改善箇所説明図

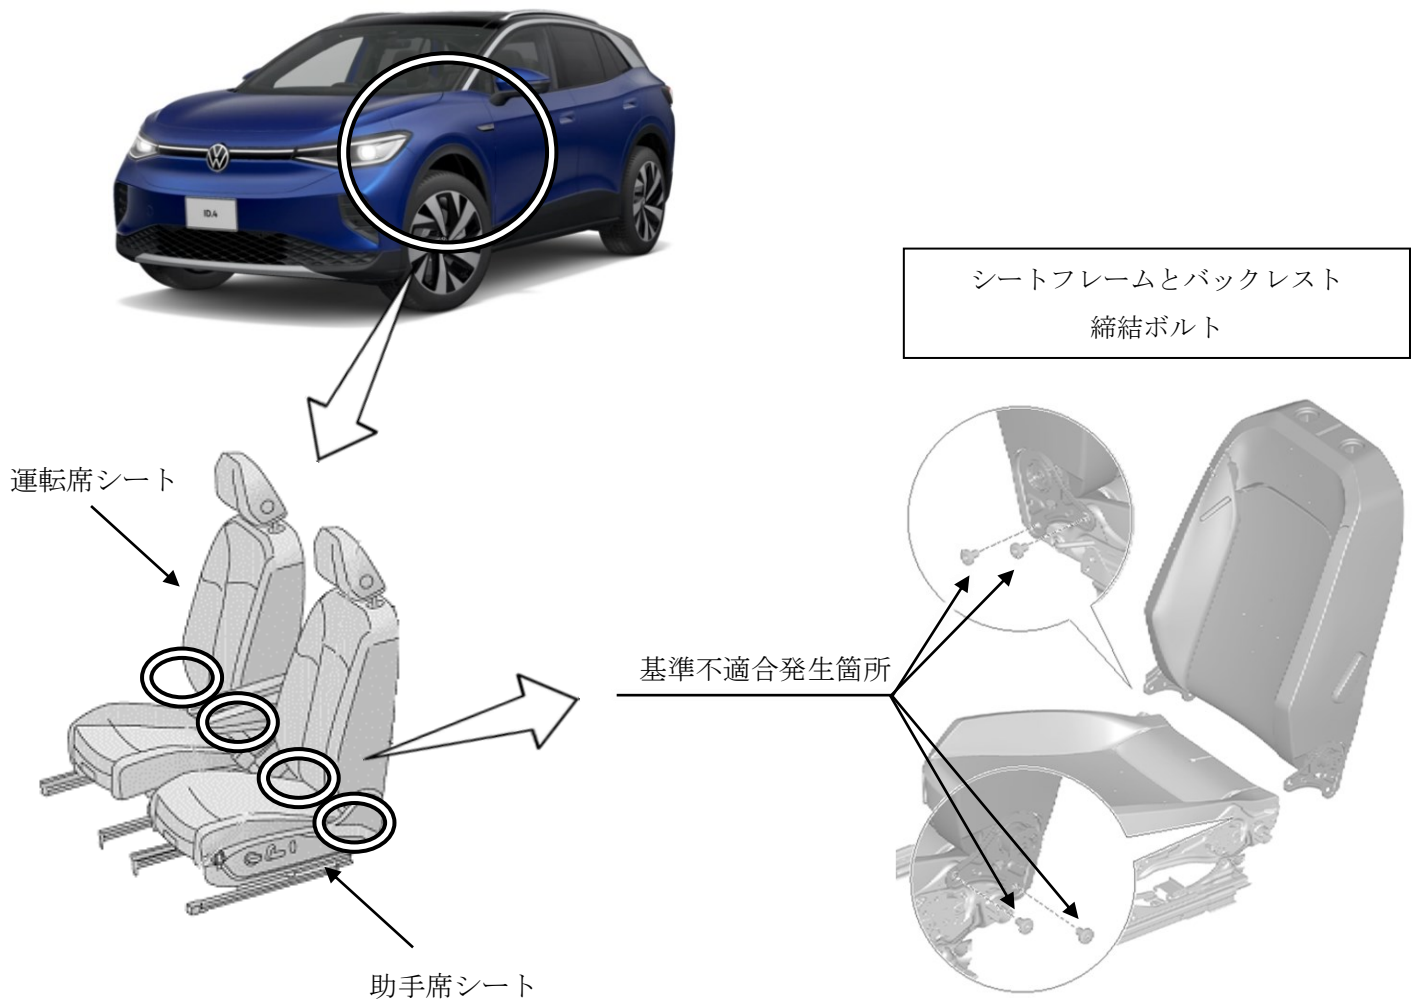
運転席及び助手席のシートフレームとバックレストの締結ボルトにおいて、製造管理が不適切なため、正しいトルクで締め付けられていないものがある。そのため、衝突時にバックレストへ強い力がかかった場合、当該ボルトが破損し、バックレストが正しい位置を保持できず、最悪の場合、乗員が負傷するおそれがある。

全車両、運転席及び助手席のシートフレームとバックレストの締結ボルトを新品に交換し、適切なトルクで締め付ける。
